# H29府民公募型整備事業(府民提案型)

# 安心・安全整備

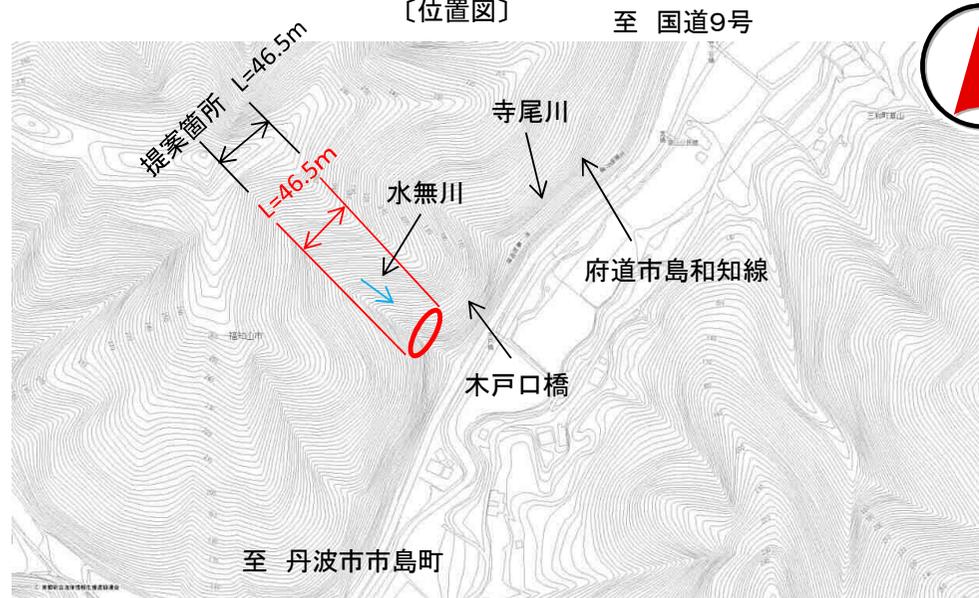
受付番号	100	路河川名	-	提案内容	張コンクリートによる補強	対応案	不採択
審査番号	西 - 57	箇所名	福知山市 大江町佛性寺 地内	現在の 状況	コンクリートが割れ、洗堀されている状態	実施できない理由	府管理施設で無い

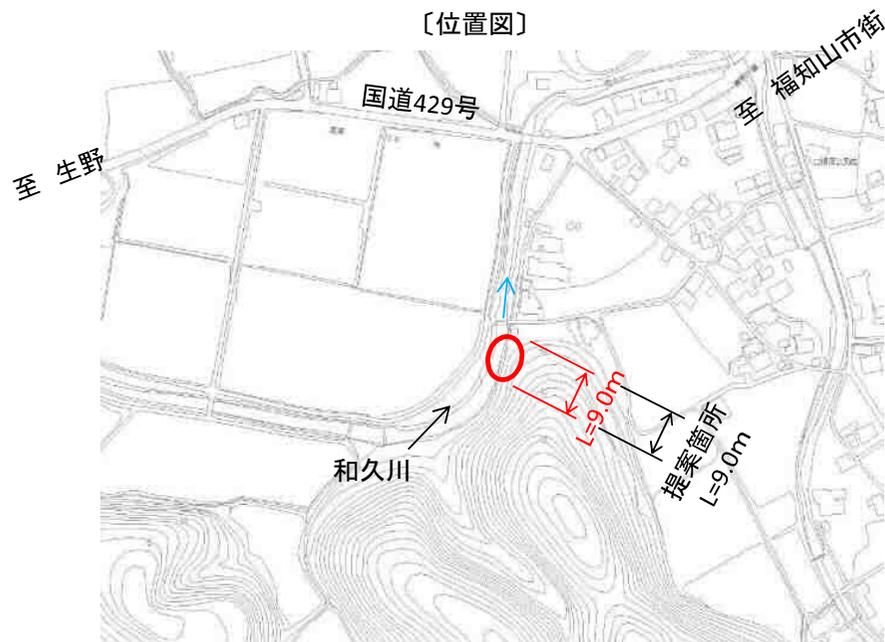
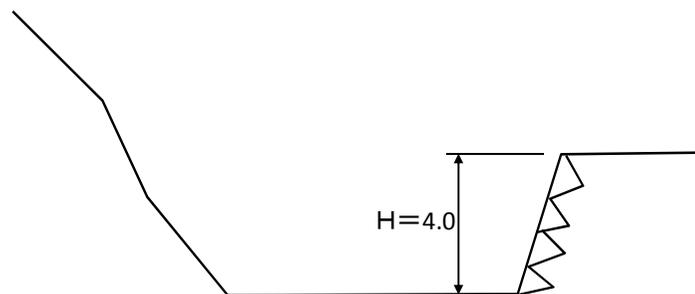
受付番号	167	路河川名	和久川	提案内容	護岸設置	対応案	不採択
審査番号	西 - 59	箇所名	福知山市 口榎原地内	現在の 状況	護岸法面が雨水により浸食されている。	実施できない理由	府管理施設で無い

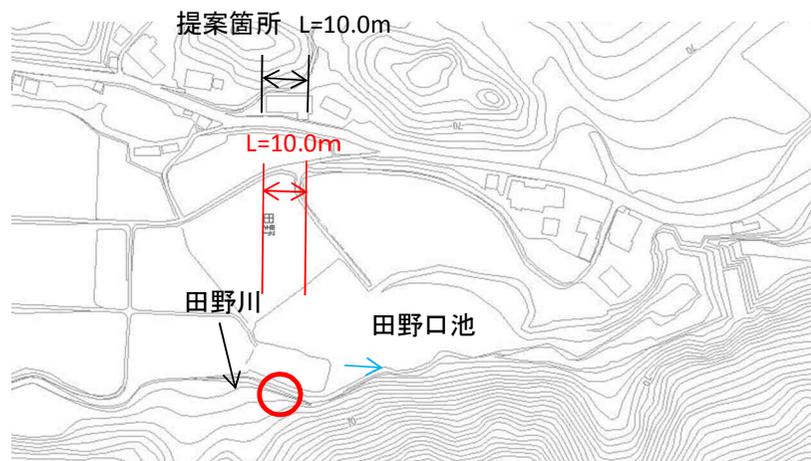
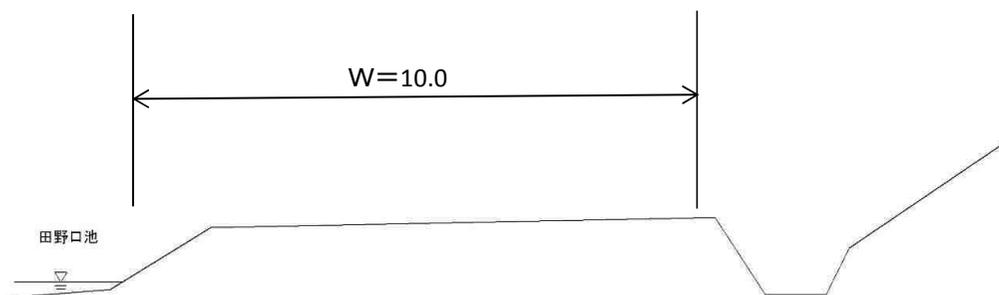
受付番号	164	路河川名	田野川	提案内容	浚渫	対応案	不採択
審査番号	西 - 60	箇所名	福知山市 田野地内	現在の 状況	田野口池流入部に大量の土砂が堆積し、治水対策及び農業用水の確保に支障が生じている。	実施できない理由	府管理施設で無い
